令和2年9月17日の面談におけるコメントへの回答

資料1

令和2年10月5日

四国電力株式会社

図1 上部緩衝体の温度コンタ図

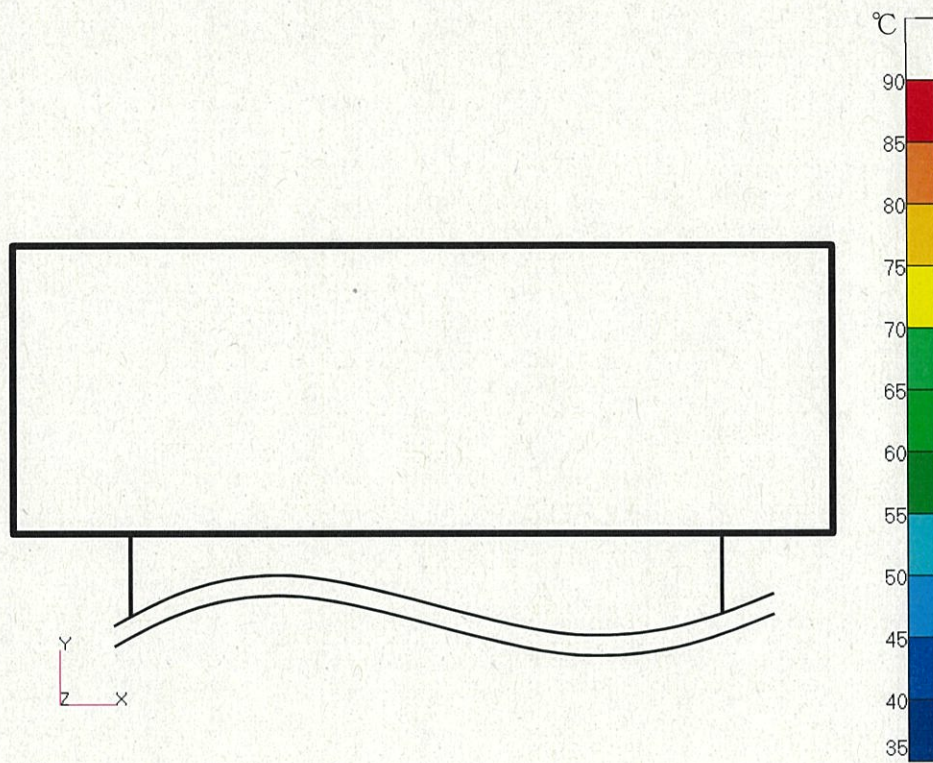
2020/9/25	(32P,24P 共通)
コメント No.6	一般の試験条件における熱試験では、内部の温度を高く評価するため、0.3m 落下による緩衝体の変形を考慮していないが、一般の試験条件後の輸送物表面温度を評価するモデルとして妥当か。

MSF-24P 型の“輸送時（一般の試験条件）人が近づきうる表面の最高温度評価条件”（以下、「一般の試験条件」という。）における上部緩衝体及び下部緩衝体の温度コンタ図（縦断面）を図 1 及び図 2 に示す。図中の破線は 0.3m 落下による変形を考慮した緩衝体形状を示しており、実線はキャスク形状を示している。

一般の試験条件時の緩衝体の表面温度は大部分が 45℃以下であり、環境温度 38℃との温度差が小さいことから、キャスクの全放熱量に対する上・下部緩衝体からの放熱量は各々 3%程度に留まる。このように、キャスクの放熱に対する緩衝体の寄与は軽微であることから、0.3m 落下による緩衝体の変形を考慮してもキャスクの除熱性能への影響が軽微であると判断できる。

また、緩衝体表面の最高温度は緩衝体の変形領域から離れた容器本体近傍で発生することからも、緩衝体の変形の影響が軽微と判断できる。
